設計・建設、材料及び溶接に係る日本機械学会の 規格の技術評価に関する第2回検討チーム会合に おける日本機械学会への説明依頼事項への回答

設計・建設規格分

2023年4月XX日

(一社)日本機械学会 発電用設備規格委員会
原子力専門委員会 設計・建設分科会

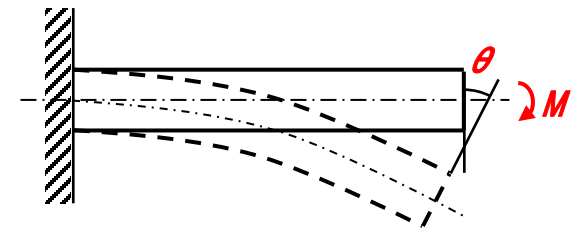
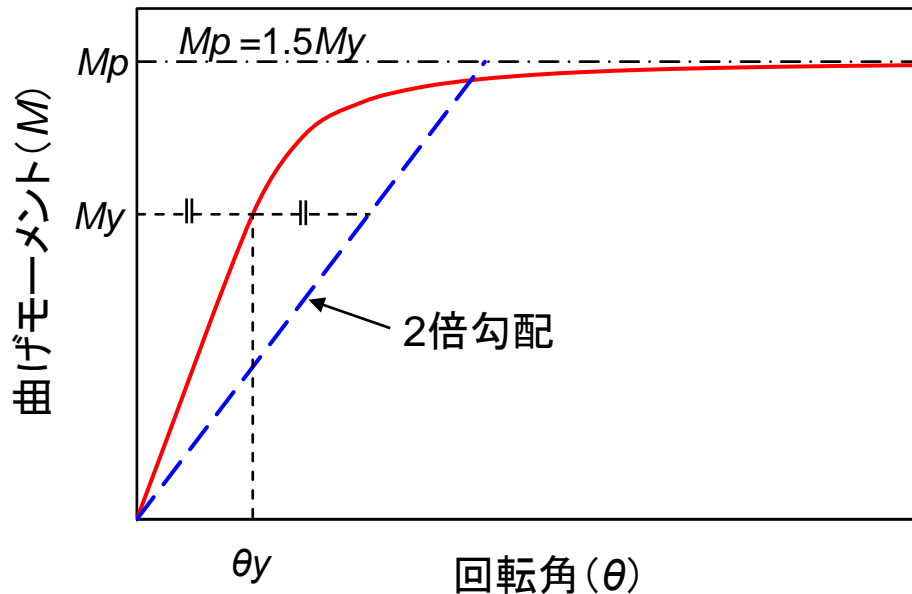
(a) クラス1支持構造物には様々な構造・形状があり、どのような支持構造物を対象に適用性を確認したのかを質問したところ、構造・形状に依存するものではないとの説明がありました。ASME Section III の NF-3340 Limit Analysis for Class 1には具体的な構造・形状の例が示され、適用できる範囲がしめされています。「極限解析による評価」が構造・形状に依存するものではないとする技術的根拠を説明してください。

- 以下に簡単な梁に対する曲げの例を示します。
- 弾完全塑性体とした場合、表面が降伏点に達するときのモーメント (M_y) に対して、全断面が降伏し、塑性崩壊するときのモーメント (M_p) は、矩形梁の場合は M_y の 1.5 倍になります。
- この係数は形状係数と呼ばれ、設計・建設規格の一次膜+曲げ応力の許容値に採用しており、構造を限定せず、一般的な考え方として採用しています。

- この梁の崩壊を回転角で整理すると、塑性崩壊モーメント M_p は許容応力ベースの規定では $1.5M_y$ まで許容されることに対して、2倍勾配法では保守側に評価されます。
- 現行の許容値体系の中で直接的に弾完全塑性体を用いた弾塑性解析で評価する手法なので、構造を限定せず、一般的な方法として採用可能と考えます。

極限解析使用する降伏点の比較

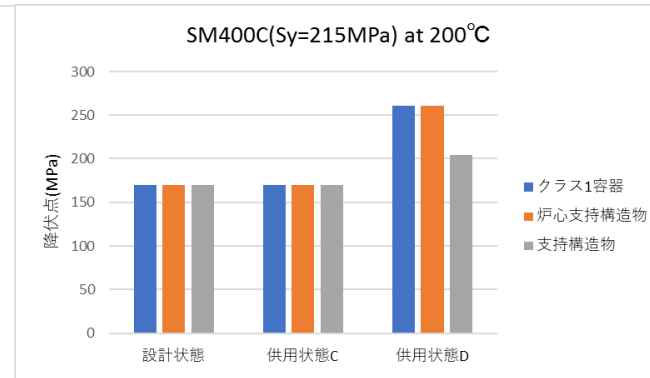
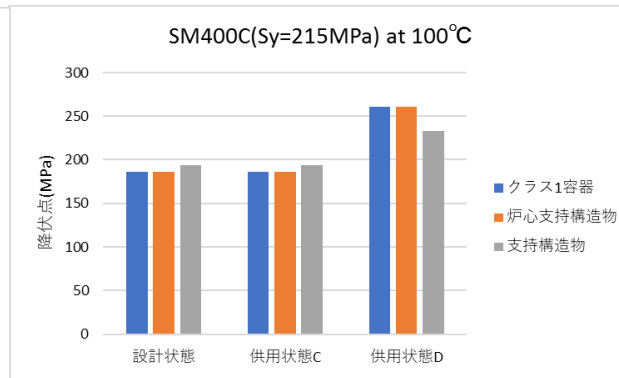
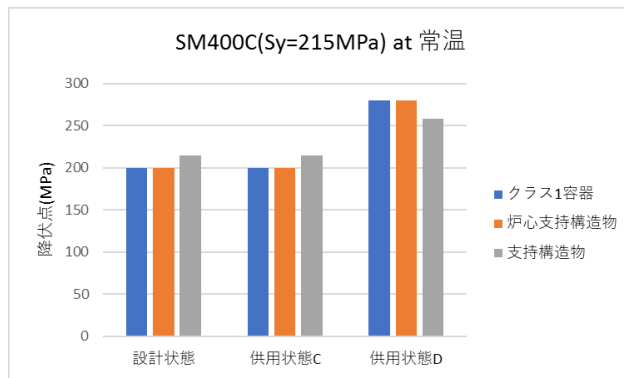
- 1) クラス1容器、炉心支持構造物の供用状態A,B,Cの制限値 P_{cr} は、材料の降伏点を最高使用温度における $1.5S_m$ の弾完全塑性体として極限解析により求めた崩壊荷重の下限とされていますが、クラス1支持構造物の制限値 P_{cr} は、材料の降伏点を最高使用温度におけるSSB-3121.1(1)に示すF値の弾完全塑性体として極限解析により求めた崩壊荷重の下限とされています。クラス1支持構造物の制限値 P_{cr} をどのように定めたのか、及びその技術的妥当性を示してください。

- 支持構造物の許容応力設計では、F値を降伏点相当の値として採用しており、 $1.5S_m$ が降伏点相当になることから、クラス1容器及び炉心支持構造物の降伏点相当して $1.5S_m$ を採用していることを踏まえると、考え方はクラス1容器、炉心支持構造物と同じです。
- 代表的な材料について各機器での降伏点の比較を示します。許容応力としては、各機器で概ね同等となっています（供用状態Dでは支持構造物の方が低め）。
